## RESOLUCIÓN No. 03703

**“Por medio de la cual se modifica la Resolución No. 2771 de 2010 y se toman otras determinaciones”.**

#### **“CONCEPTO TÉCNICO. NO. 15497, 11 DE DICIEMBRE DEL 2019**

<b>ASUNTO ATENDIDO</b>	Solicitud de Modificación parcial de la Resolución 2771 del 24 de marzo de 2010 en lo relacionado con el Canal Tintal II.		
<b>CUERPO DE AGUA</b>	Canal Tintal II	<b>CUENCA</b>	Canal Cundinamarca
<b>LOCALIDAD</b>	Kennedy	<b>UPZ:</b> Patio Bonito y Las Margaritas	
<b>COMPONENTE AMBIENTAL EVALUADO</b>	<b>PROFESIONAL</b>		<b>SDA - CPS</b>
Hidráulico	César Andrés Vivas Medina		20190096
Revisión Técnica	Herman Fernando Montero Gómez		20180584
Revisión y Aprobación Técnica	Luz Marina Villamarín Riaño		20190207

**Imagen 3.** Secciones transversal condición actual del puente 1. TR 100 años

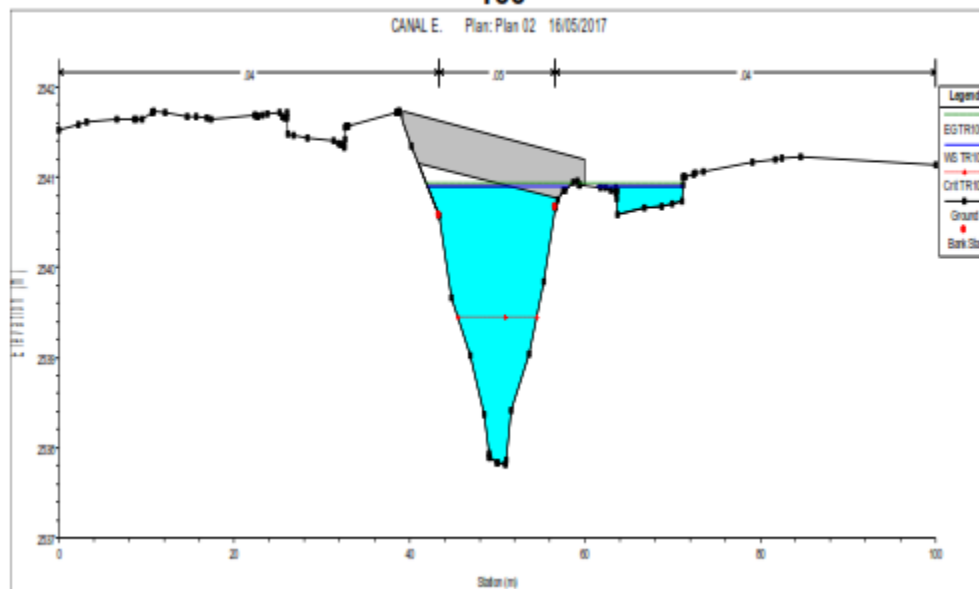
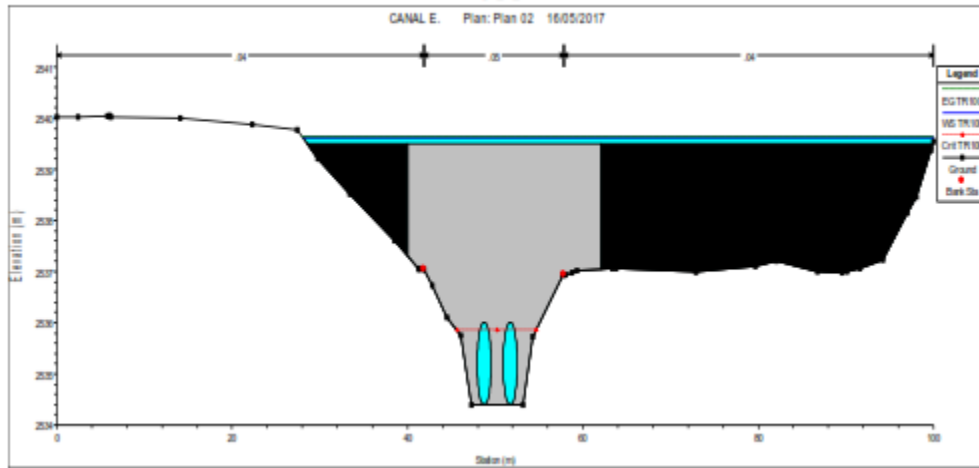
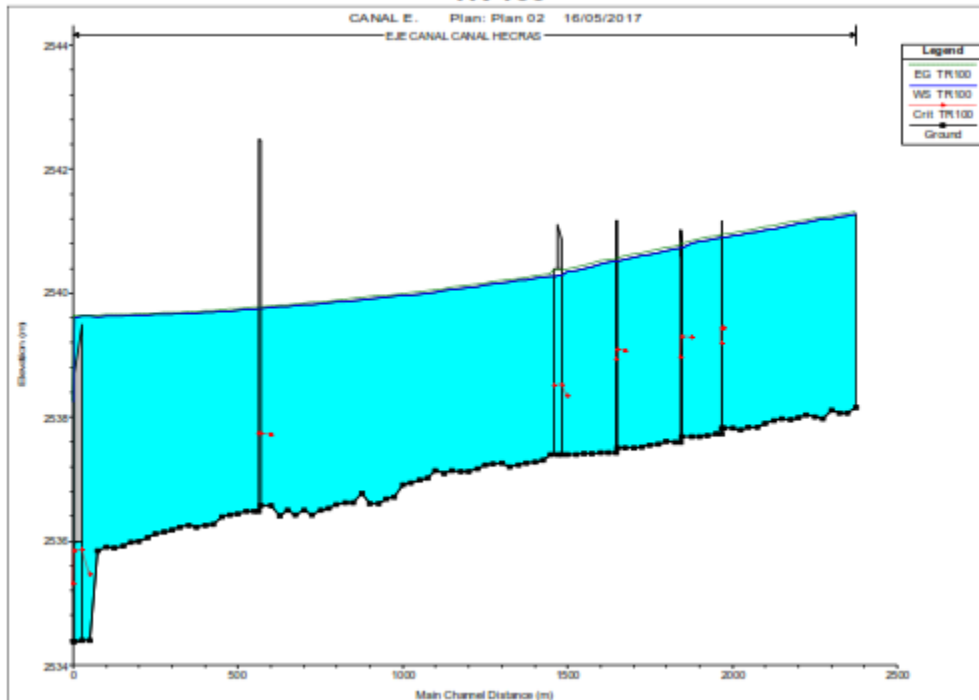
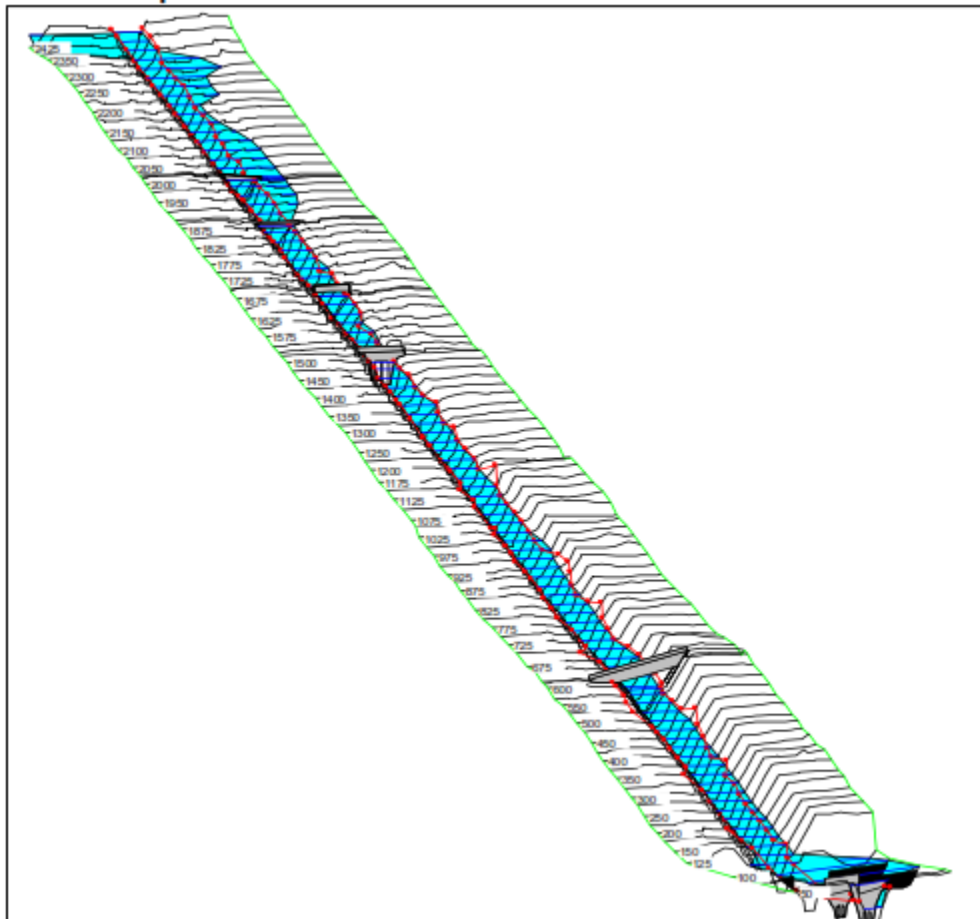
*La modelación hidráulica del canal Tintal II para el periodo de retorno de 100 años en condición actual, muestra en sus resultados que el cauce no tiene capacidad para transitar el caudal presentando desbordamiento.*

*Para las modelaciones hidráulicas de proyección o condición futura debe representarse o implantarse el puente elevado de la ALO SUR del IDU.*

*Se debe tener en cuenta que la estructura denominada batea actualmente funciona como dissipador de energía y controlador de caudales provenientes del canal Tintal II y del canal Cundinamarca, razón por la cual se debe estudiar el comportamiento hidráulico en doble dirección una vez se elimine esta estructura (batea).*

**Imagen 7.** Sección transversal condición sin batea puente 1. TR 100 años

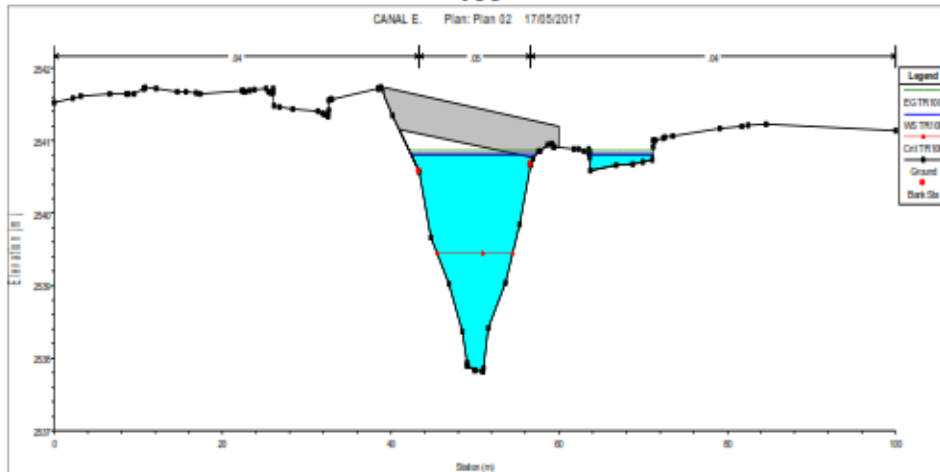
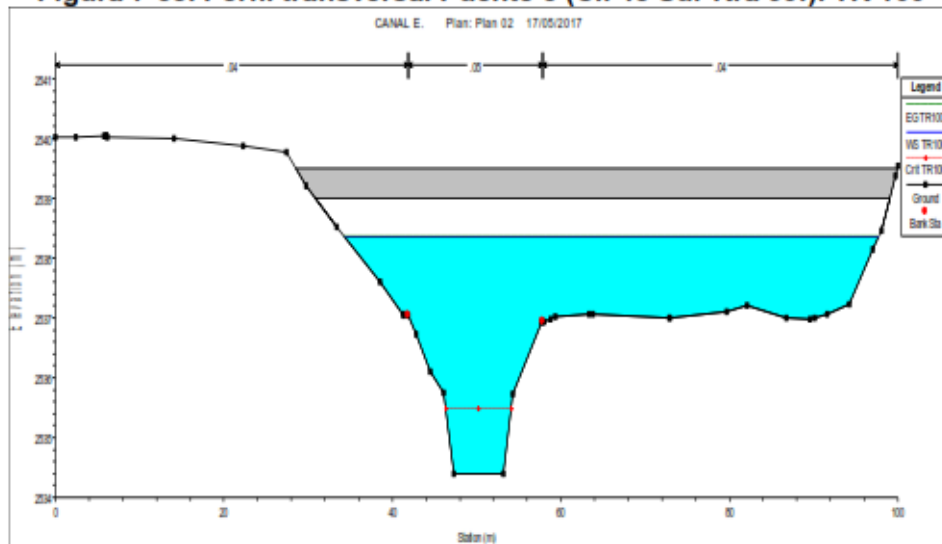
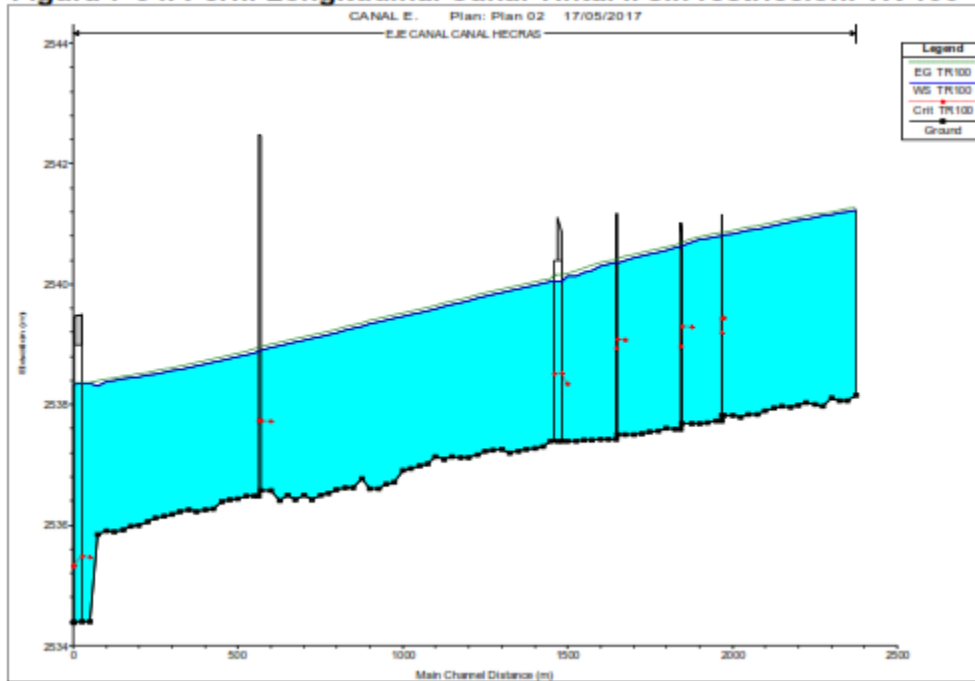
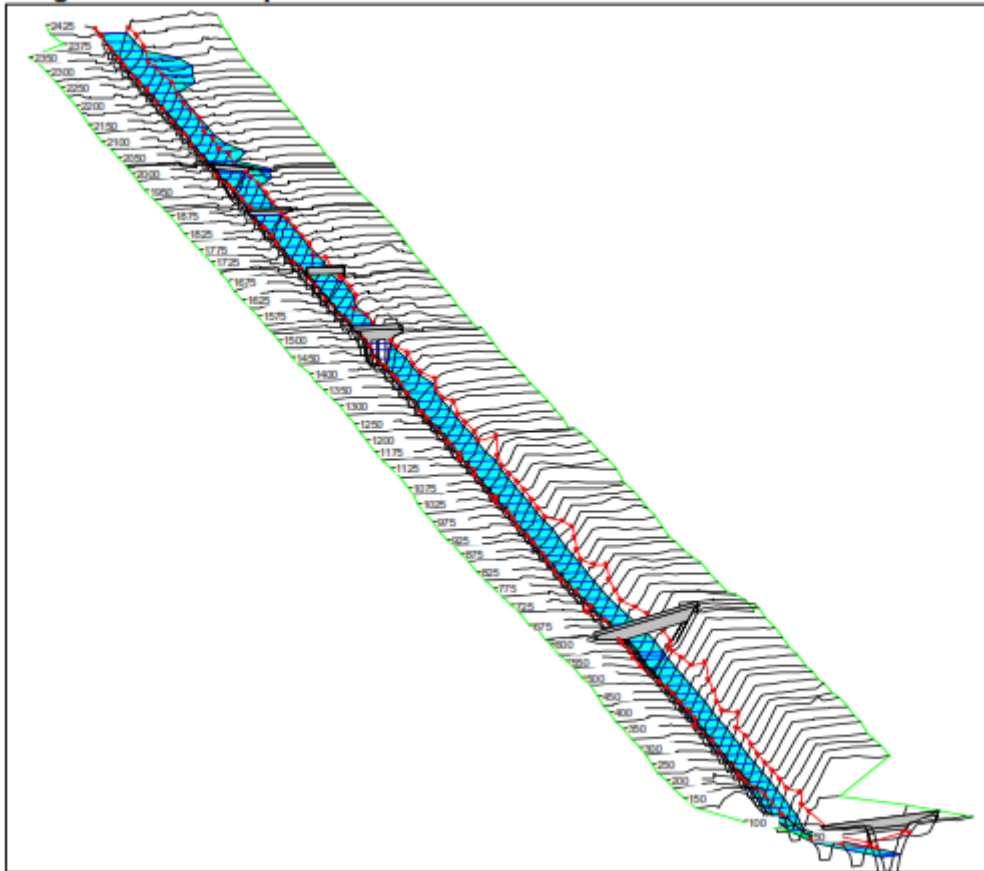
*En el ítem **7.3 Canal Existente Sin Batea al Final** la modelación hidráulica de los caudales asociados al periodo de retorno de 100 años, muestra que la lámina de agua disminuye su altura en el tramo final del canal donde se realizó el reemplazo de las dos tuberías (batea) por el puente proyectado de la ALO SUR, pero sigue presentando desbordamiento en el puente 1. Asimismo, en la modelación no se evidencia el comportamiento hidráulico en doble dirección del tramo en mención, esto considerando que la estructura denominada batea actualmente funciona como dissipador de energía y controlador de caudales provenientes del canal Tintal II y del canal Cundinamarca.*

**Imagen 15.** Sección transversal 2567.06 condición proyectada tramo box culvert . TR 100 años  
**Fuente:** Tomado de modelo hidráulico HECRAS BOX CHUCUA-BOX TINTAL II anexo radicado SDA 2019ER212492

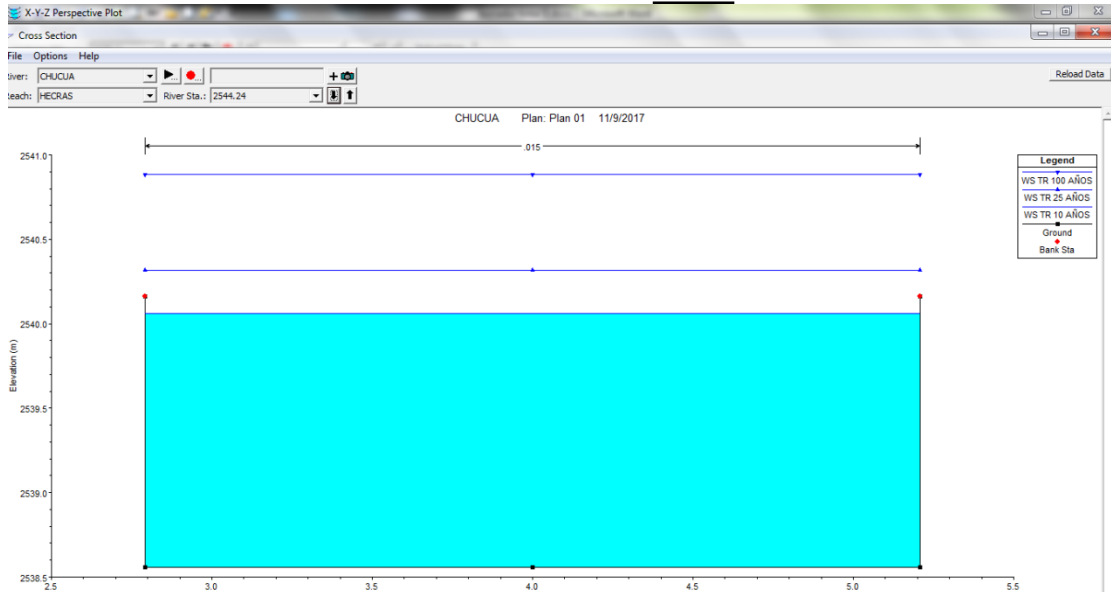
*En el ítem **7.4 Box Culvert** una vez revisado los anexos técnicos de dicho informe, correspondiente a la modelación proyectada del box culvert del canal Tintal II, se encuentra que la información suministrada en el documento no coincide con el modelo hidráulico generado a través del programa HECRAS, ya que este presenta los siguientes resultados:*

*La modelación hidráulica para la condición proyectada de box culvert fue realizada como un canal abierto y no como un canal cerrado (box culvert), representación gráfica que no es*

coherente con lo requerido y presentado en el documento, además hidráulicamente no tienen el mismo comportamiento.

Aproximadamente 15 secciones transversales del canal modelado en condición proyectada de box culvert, presentan láminas de agua que superan los taludes de las dos márgenes, resultados que no fueron incluidos y analizados en el documento. En las imágenes 15 y 16 se presentan algunas de las secciones transversales del tramo del canal denominado box culvert tomadas del programa HECRAS, modelación hidráulica anexa al documento.

*“La modelación hidráulica para la condición proyectada de box culvert fue realizada como un canal abierto (ver Imágenes 14 y 15) no como un canal cerrado (Box Culvert), representación gráfica que no es coherente con lo requerido y presentado en el documento, además hidráulicamente no tiene el mismo comportamiento”.*

- ✓ *Del modelo hidráulico presentado por el consultor se hace una verificación del comportamiento del sistema de entrega del Canal Tintal II al Canal Cundinamarca para la condición actual (con y sin batea) y para la condición proyectada, teniendo como condición de frontera en el Canal Cundinamarca la cota 2538.14 msnm correspondiente a la cota máxima de operación definida por la Zona 5 para evitar inundaciones de la zona más baja (Urbanización Metro Vivienda), donde las velocidades de flujo en la entrega al Canal Cundinamarca, son menores de las permitidas por la Norma RAS 0330/2017 y la NS-085 de la EAAB-ESP (5 m/s).*

*De acuerdo con lo anterior, si bien es cierto que el Consultor no modelo el box culvert como un canal cerrado, el diseño del Box-Culvert Tintal II no presenta niveles de flujo superiores a 2.5 metros, por lo que la simplificación efectuada por el Consultor no genera ninguna afectación a la hidráulica de este conducto, por lo que no es correcto afirmar que el diseño no cumple para los caudales generados para un periodo de retorno de 10 años. Por otro lado, el Box-Culvert Chucua funciona adecuadamente para su condición de diseño (TR 10 años) pero se presuriza para caudales superiores de su condición de diseño, condición que ocurre en la actualidad y que ocurriría para la condición diseñada ya que el cambio del canal por el Box-Culvert no controla su comportamiento hidráulico.*

**Imagen 18.** Perspectiva 3D final del box culvert condición proyectada. TR 100 años  
**Fuente:** Tomado de modelo hidráulico HECRAS BOX CHUCUA-BOX TINTAL II anexo radicado SDA 2019ER212492

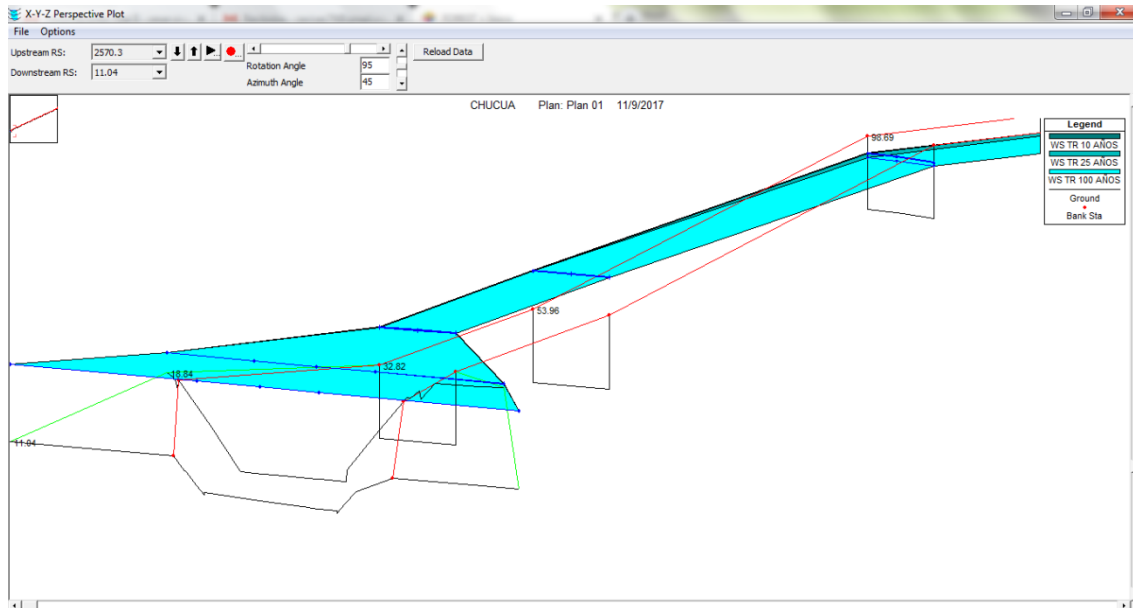
La perspectiva 3D arrojada por el modelo hidráulico en HECRAS BOX CHUCUA-BOX TINTAL II es completamente diferente al encontrado en el documento, ya que este presenta láminas de agua superiores al canal rectangular denominado box culvert proyectado para el Tintal II.
